SIAC-GAB: AR-P 0012538, de fecha 11 de junio de 2025.

ANT.: Oficio N° 105572, de fecha 09 de junio de 2025.

MAT.: Respuesta al Honorable Diputado Sr. Félix Bugueño Sotelo.

DE : DIRECTOR GENERAL DE CONCESIONES DE OBRAS PÚBLICAS (S)

Imagen N°1. Sección transversal de cruce de quebrada bajo canal Lolol sur, en km 9+020

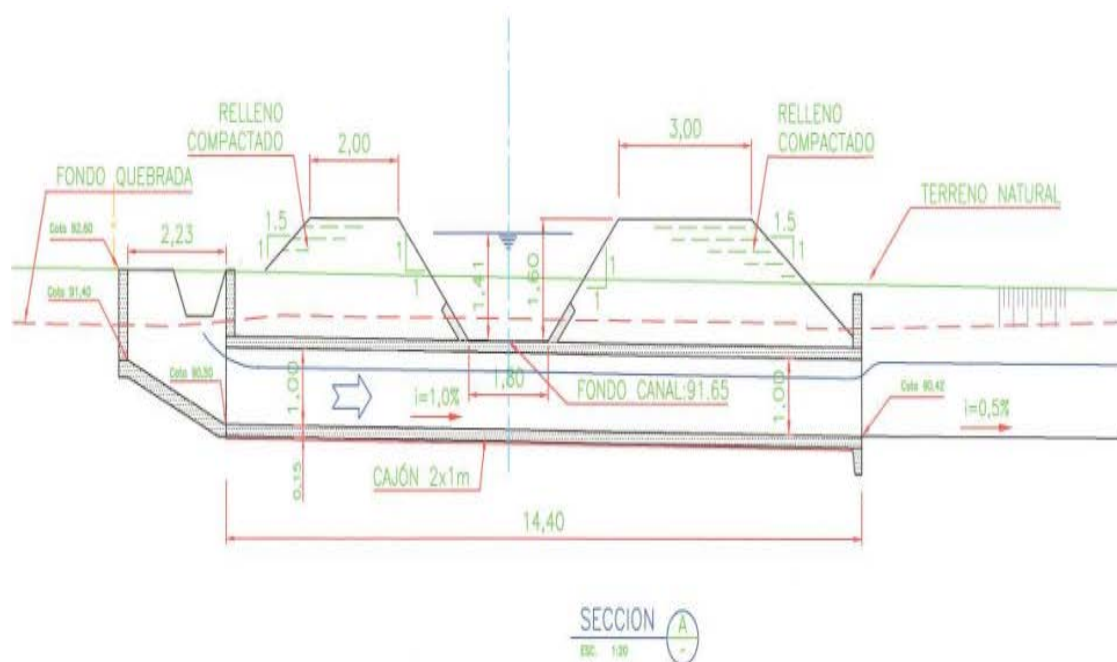
1. Quebrada Km 9+020: caudal para periodo de retorno (T20) = 5,71 m³/s. Para evacuar las aguas de la quebrada se instaló un Cajón de 2,0 x 1,0 m, ducto suficiente para el caudal citado.

Imagen N°2. Sección transversal de cruce de quebrada bajo canal Lolol sur, en km 9+250

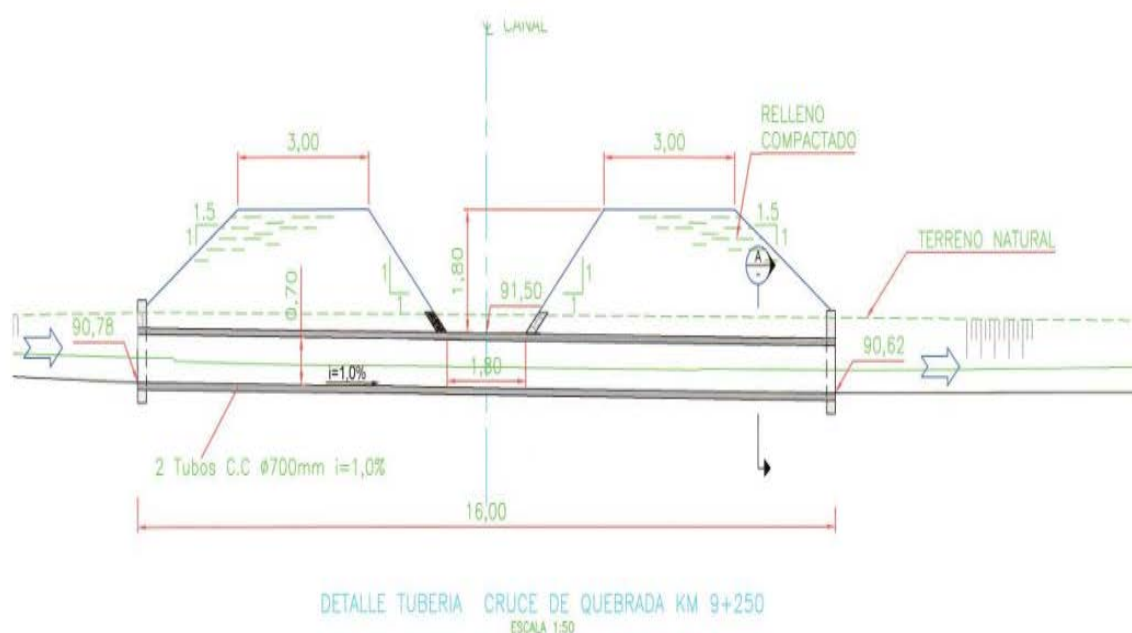
2. Quebrada Km 9+250: caudal T20 = 2,17 m³/s. Para evacuar las aguas de la quebrada se instalaron dos tubos de Ø 700 mm y un tercer tubo de Ø 1000 mm, ductos suficientes para el caudal citado.

Sobre el asunto, con fecha 02 de julio de 2024, en comunicación interna del Inspector Fiscal con la Sociedad Concesionaria, mediante LO2 N°4319, se le solicito a la concesionaria la limpieza y desembarque dentro del área fiscal, además de la presentación de un proyecto para mejorar el área efectiva de circulación del caudal pasante bajo canal Lolol Sur en km 9+250.

Como respuesta a dicha solicitud, la Sociedad Concesionaria argumentó técnicamente mediante LOE N°4375, que las quebradas en la zona, donde se determinó que las obras de cruces de quebradas en km 9+020 y 9+250 bajo canal Lolol Sur, soportan un caudal de diseño con periodo de retorno 20 años, tal como se diseñó el proyecto. En dicha respuesta plantean un mejoramiento de las quebradas aguas abajo de los cruces bajo dicho canal.
